Opatření obecné povahy

stanovení místní úpravy provozu na křižovatce ulic Marie Podvalové. NN 7355 v k. ú. Čakovice

Název: místní úprava dopravního značení
změna přednosti v jízdě
kř. Marie Podvalové x bezejmenná NN7355
poblíž obratiště BUS - katastr. Třeboradice

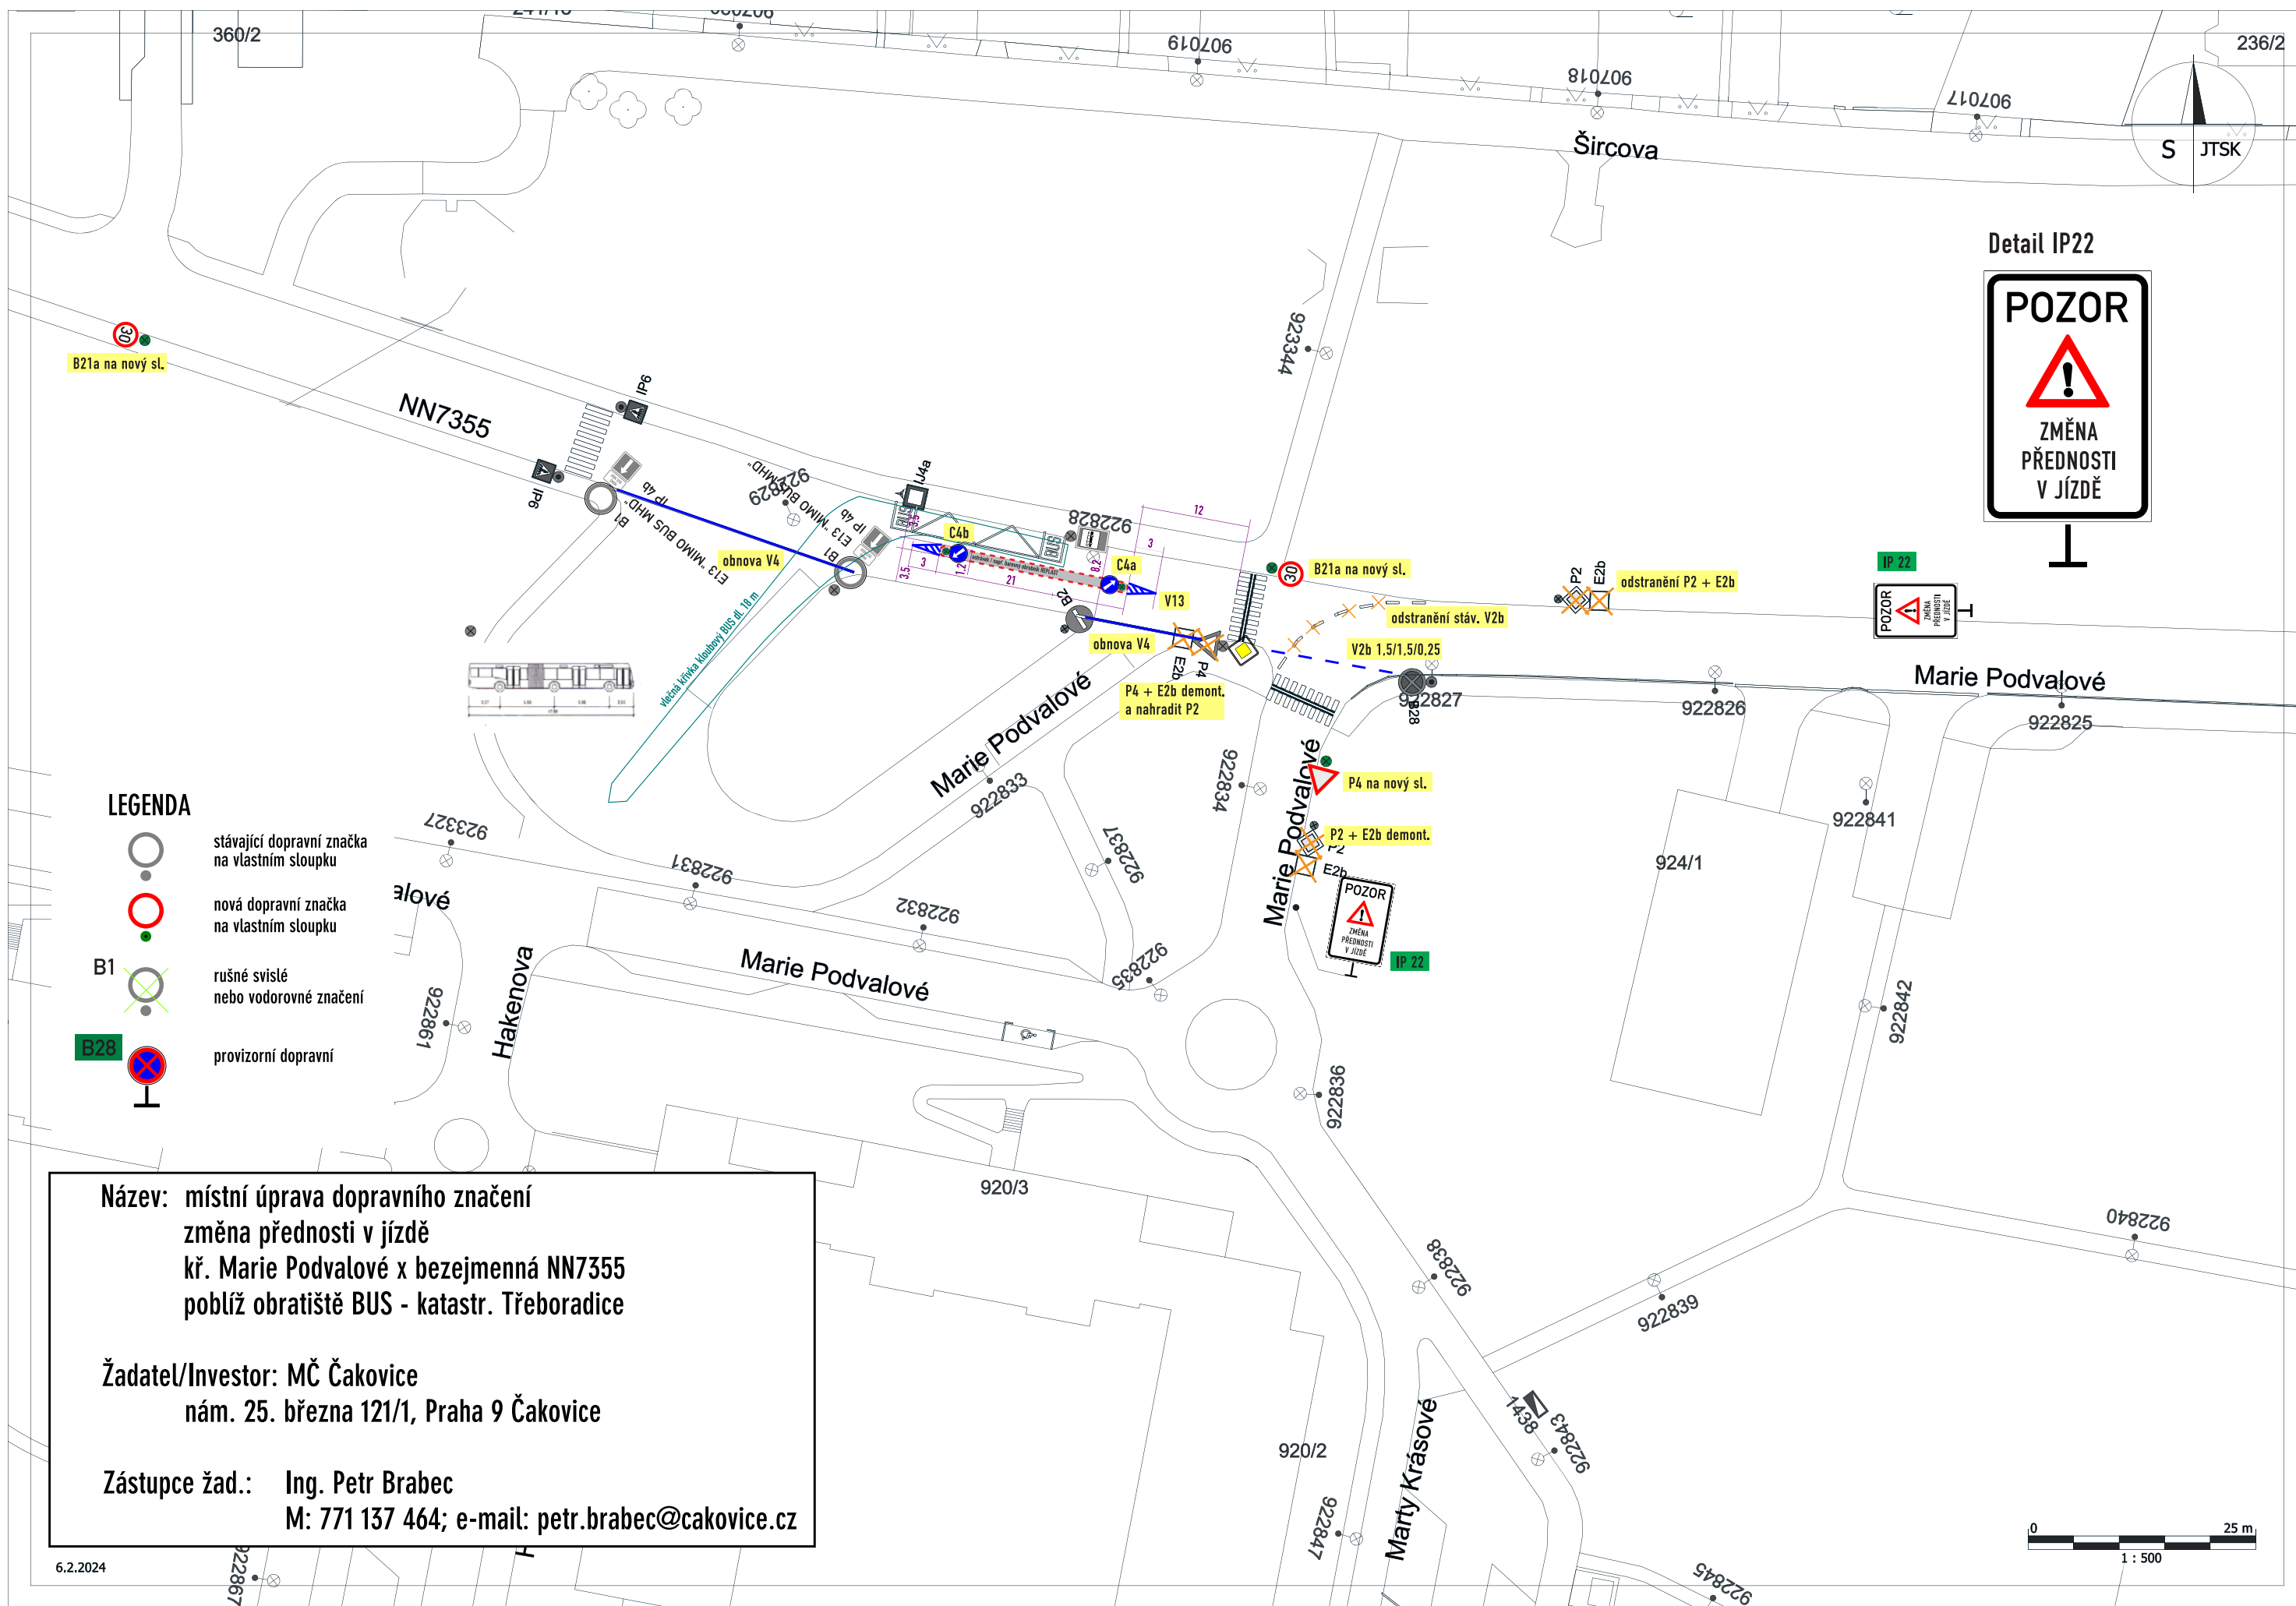
spočívající v umístění trvalého svislého dopravního značení (P4, B21a, P2, C4a,b na ostrůvku, IP22 pozor změna přednosti) a vodorovného dopravního značení (V4, V2b) a pevné překážky (ostrůvku), pro změnu přednosti v jízdě na křižovatce ulic Marie Podvalové. NN 7355, dle přiložené odsouhlasené situace, která je nedílnou součástí tohoto stanovení, za níže uvedených podmínek pro jejich realizaci:

Žadatel žádost zdůvodnil nutností zajištění bezpečnosti chodců na výstupní zastávce BUS MHD, kde vystupující přebíhají těsně před autobusem a řidiči autobus objíždějí, tím vznikají kolizní nebezpečné situace. Snížením rychlosti na 30 km/h, umístěním ostrůvku podél výstupní stanice a příkázaným směrem, dojde k zlepšení bezpečnosti v místě. K osazení dopravního značení a pevné překážky se vyjádřila Policie ČR, KŘ policie hl. m. Prahy – odbor služby dopravní policie souhlasným stanoviskem ze dne 26.04.2024 vydaném pod č. j.: KRPA-139353-2/ČJ-2024-0000DŽ, námítky proti osazení nepodal ani správce komunikace TSK hl.m. Praha a.s., Veletržní 1623/24, Praha 7 a odsouhlasil provozovatel dopravy Dopravní podnik hl. m. Praha a.s., Sokolovská 42/217, Praha 9 a ROPID, Rytířská 406/10, Praha 1.

OD P18 proto rozhodl o změně přednosti v jízdě a umístění trvalého svislého dopravního značení (P4, B21a, P2, C4a,b na ostrůvku, IP22 pozor změna přednosti) a vodorovného dopravního značení (V4, V2b) a pevné překážky (ostrůvku), pro změnu přednosti v jízdě na křižovatce ulic Marie Podvalové. NN 7355, dle přiložené odsouhlasené situace, která je nedílnou součástí tohoto stanovení.
